Auto No. 9674 del 02 de octubre de 2020

AUTO N° **09674**

“Por el cual se ordena el archivo de la solicitud de Licencia Ambiental iniciada a través del Auto 0892 del 8 de marzo de 2019 y se toman otras determinaciones”

Figura 4-1 Pasos y Aspectos Considerados para la Definición y Delimitación del Área de Influencia

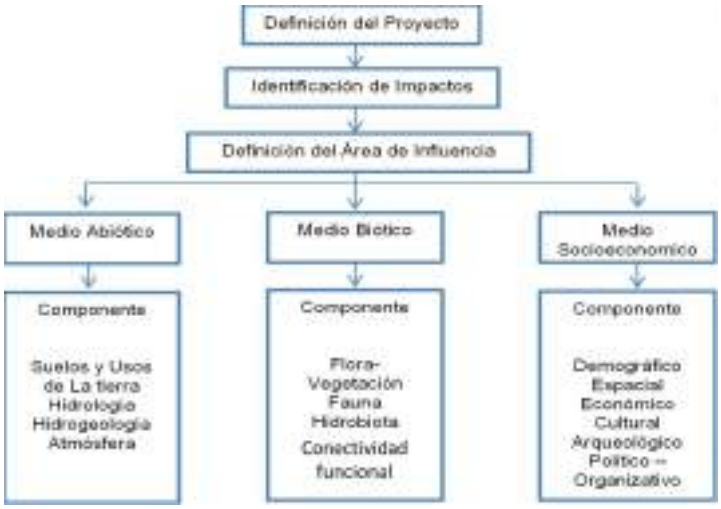
Con base en los resultados que fueron presentados en el capítulo 5.2.2.2 "Análisis de fragmentación y conectividad" del Estudio de Impacto Ambiental inicial (Radicado 2019022045-1-000), se encontró que en el tramo A-B del área de influencia del medio biótico se generaría un cambio principalmente por la construcción del depósito de relaves. El desarrollo de esta obra modificaría las condiciones actuales de la matriz del paisaje, le daría un carácter inhóspito a dicha zona y, suprimiría la permeabilidad y probabilidad de movilidad de la fauna entre áreas núcleo. En este sentido, las alternativas de movimiento de las especies se darían en zonas adyacentes que están por fuera del tramo mencionado, el cambio de esos flujos hace parte del dominio del impacto, por lo cual se generó el requerimiento 5, que se refiere a su ajuste teniendo en cuenta los resultados que fueron obtenidos sobre conectividad ecológica.

- En el escenario prospectivo de ejecución del proyecto, la sociedad sustenta la modificación en la conectividad ecológica dada la pérdida de cobertura natural, sin embargo, reconociendo que si bien esta variable influye en el hábitat de las especies seleccionadas y se relaciona al cambio evidente por el desarrollo del proyecto, también se presentó un amplio sustento del dominio de otras covariables sobre las cuales se identifica que recae una afectación por las obras y actividades que se desarrollarán, no solo en la etapa de construcción sino también en las etapas de operación y cierre. Estas afectaciones modifican la matriz del paisaje, y los parches y corredores son sensibles a ello.

Acorde con el planteamiento del proyecto, algunas obras y actividades que se desarrollarán en las etapas de construcción, operación y cierre tendrán una influencia en la condición actual de los elementos del entorno que suministra recursos a las especies representativas de la zona, por lo cual se reconoce un impacto que afectará la disponibilidad de hábitat y con ello la integridad ecológica en la zona.

Distinto a lo planteado por la sociedad, se encuentra que la afectación no solo está determinada por la modificación de 161,97 ha de cobertura vegetal, sino que las actividades (en las etapas de operación y cierre) que generan impacto sobre los cuerpos de agua y aumentan el tránsito en las vías, intervienen de manera directa y permanente sobre las condiciones del entorno, lo cual hace que el hábitat genere modificaciones, y por ende la estructura y función de los elementos que propician la conectividad ecológica.

El horizonte temporal de estos cambios se mantendrá por al menos 20 años, lo cual hace que las modificaciones generadas se consideren de gran influencia por la permanencia en su manifestación, y según la valoración del impacto tenderá a intensificarse.

En concordancia con lo anterior, dadas las debilidades en los análisis efectuados, existe un alto grado de incertidumbre en cuanto a los cambios en la composición y funcionalidad de los ecosistemas para evaluar la respuesta real del desplazamiento de las especies y la calidad de hábitat por la modificación en los ecosistemas presentes en el área. En este sentido no se tiene un planteamiento certero para el manejo del impacto, su escala de manifestación y su interacción con otros componentes que define la integridad ecológica, considerando adicionalmente, que los resultados obtenidos no representan la realidad actual de la región en cuanto al atributo de conectividad ecológica, lo cual lleva a cuestionar la trascendencia y el dominio del impacto, y como consecuencia, la delimitación actual del área de influencia.

Figura 5-1 Curva de Duración de Caudales Simulados vs Registrados Periodos de Validación 1996-2002 Y 2013-2015

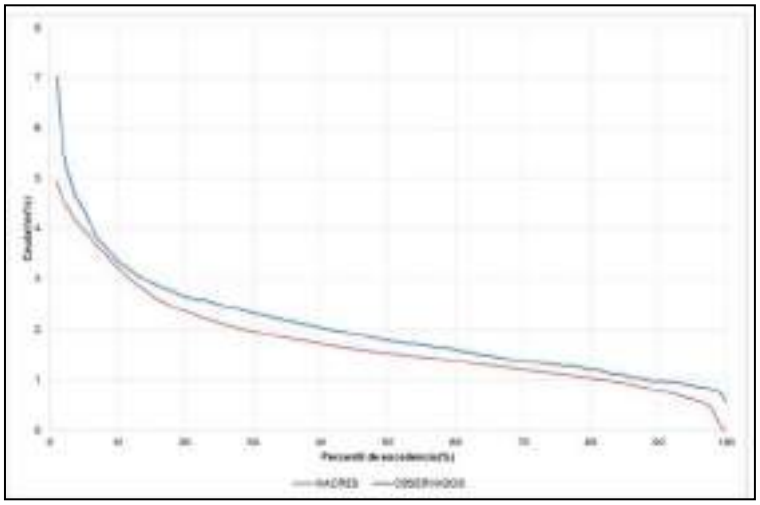
En el numeral 5.1.5.11.9 la sociedad describe el análisis de sensibilidad realizado, en donde a partir de los resultados obtenidos de caudal para cada subcuenca, compara los rendimientos hídricos y las curvas de duración de caudal para cada unidad de respuesta hidrológica, y concluye que el modelo IHACRES presenta los valores de rendimiento hídrico más cercano a la media de todos los modelos utilizados. Adicionalmente, la sociedad presenta la siguiente matriz para justificar la selección del modelo IHACRES:

no analiza lo que representa la reducción del caudal base en los diferentes meses del año o en condiciones extremas como puede ser la presencia de un fenómeno de El Niño fuerte, o simplemente, durante los meses de menores precipitaciones del año. Tal ausencia de análisis tanto en la evaluación de los impactos como en los planes de manejo ambiental propuestos no permite un pronunciamiento respecto de sobre de la solicitud de la licencia ambiental del proyecto "Soto Norte".
